Møtereferat

Oppstartsmøte			
Prosjektnavn: Detaljregulering for Jernbanevegen 11, gnr. 94, bnr. 11 m.fler		Formål: Sentrumsformål	
Gårds- og bruksnummer: 11/94 m.fler		Planidentitet: 5028_2023007	
Saksnummer i Elements: 2024/3474		Møtested og -dato: 02.09.24, Rådhuset Melhus kommune	
Virksomhet	Fork.:	Navn	Til stede:
Melhus kommune		Stian Aspaas Haugen	X
Melhus kommune		Tormod Osen	X
Melhus kommune		Amalie Anshus Berg	X
PKA		Pernille Schanche	X
COOP		Håvard Wiik	X
PKA		Bård Hoff	
PKA		Sølve Christiansen	
COOP		Erik Gamlem	X
COOP		Ulf Haugen	
PKA		Nina Kielland	X
PKA		Bjarni Thorgrimson	X

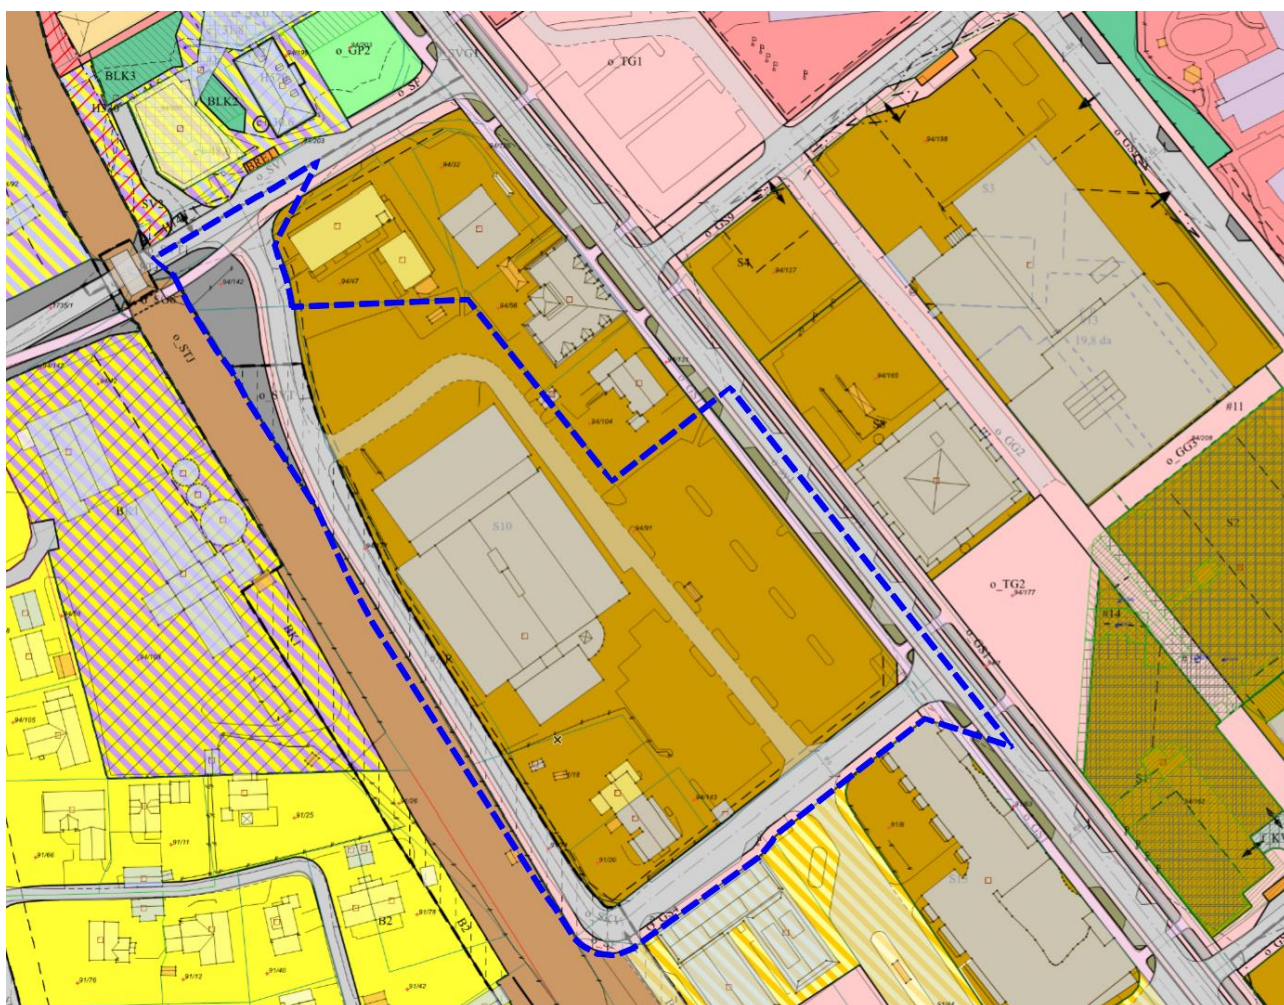
I hovedsak vurderes det som et godt grep og regulere etter avsatt formålsgrænse i begge planene. Det ønskelig fra kommunens side at man tar med seg Jernbanevegen med fortau inn i denne planen, slik at den her overlapper med Detaljreguleringsplan Kryssingsspor Melhus sentrum (PlanID 2021009).

Planavgrensningen kan da følge formål avsatt til Trasé for jernbane.

Videre er det ønskelig at området med Annen veggrunn - tekniske anlegg som ligger mellom Jernbanevegen og jernbanen blir med i denne planen, slik det kan bli et grøntområde.

For vegkrysset Jernbanevegen/Gimsbruvegen kan planavgrensningen med fordel trekkes inntil planområde for Detaljregulering Bankkvartalet gnr/bnr 94/10, 26, 138 (planID 2020006).

Avgrensning mot Jernbanevegen sør for planområde må diskuteres. Vi anbefaler å ta med hele vejen, inkludert siktlinjer i kryss.

Kommunen ble enig om å sende over forslag til ny planavgrensning etter møtet. Forslagsstiller har til referatet sendt skisse av forslag til ny planavgrensning slik den var diskutert i oppstartsmøte. Se skissen under, fra PKA.

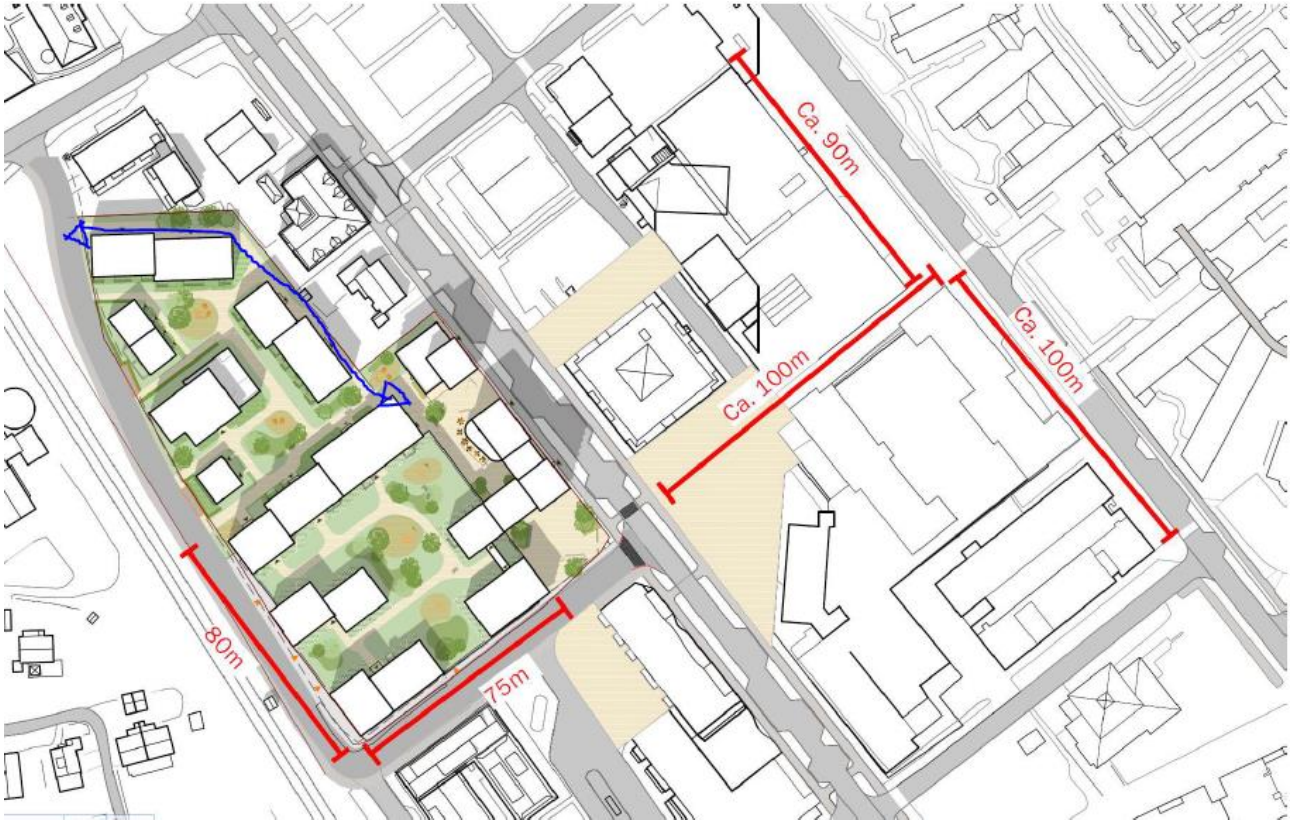
Balkonger som krager ut av bebyggelsen mot gatenivå bør unngås. Det bør istedenfor videreføres grepet med balkonger i bygget, slik det vist på flere av byggene.

Det er positivt at områdeplanens føringer om bruk av tegl er innarbeidet i illustrasjonene. Dette bør fastsettes som en del av bestemmelsene. Videre skal det også være innslag av tre. For selve COOP-butikken er det ønskelig at det istedenfor blandes inn mer tegl og tre på fasaden, enn det som er vist i illustrasjonsmateriale.
